RESOLUCIÓN N°

POR MEDIO DE LA CUAL SE MODIFICA UNA CONCESIÓN DE AGUAS Y SE ADOPTAN OTRAS DISPOSICIONES.

Imagen 1. Obra de control implementada y aprobada.

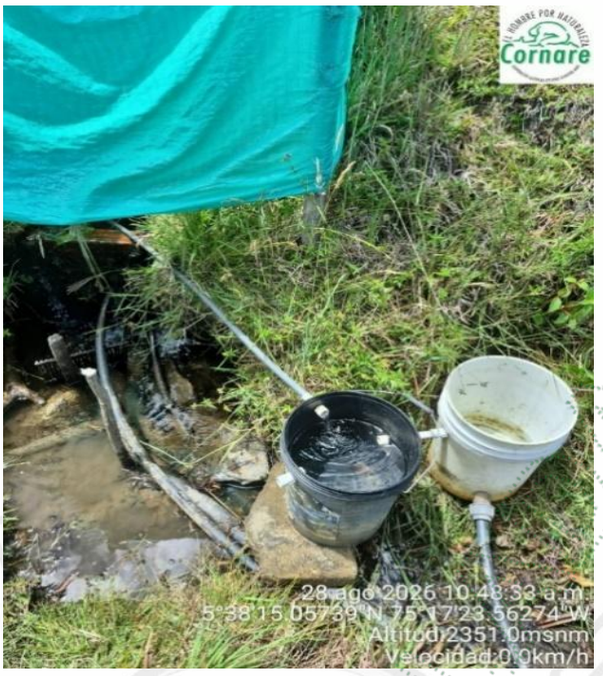
Se visitó el punto de captación ubicado en las Coordenadas 5°38´15.0 N 75°17'23.5 W. Se evidenció la implementación de la obra de control de caudal aprobada mediante la resolución RE-01512-2023 del 23 de abril de 2023.

- *Se implementó la obra de control de caudal en la fuente otorgada. Sin embargo, al cambiar las condiciones de la actividad productiva, se deberá ajustar el diseño al nuevo caudal, el cual encontrará en el anexo del presente informe.*
- *El tanque de almacenamiento no cuenta con flotador.*
- *Se informó que no se ha realizado cambio de tuberías.*
- *Durante la visita realizada el día 28 de agosto de 2026, se informó la disminución de la actividad agrícola, la cual paso de 2.500 árboles de aguacate a 1.600 y no se evidenció la presencia de equinos, por lo cual el predio identificado con FMI: 028-21873 no requiere el trámite ambiental de permiso de vertimientos.*
- *Se recuerda que no se deberá hacer bombeo directo en la fuente.*

1. Ajustar la obra de control de caudal existente en la fuente denominada "La Cristalina" de manera que garantice de forma exacta la derivación del nuevo caudal total otorgado de **0,021123 L/s**, conforme a las nuevas condiciones de densidad del cultivo (1.600 árboles de aguacate) y siguiendo las especificaciones del diseño de obra económica.
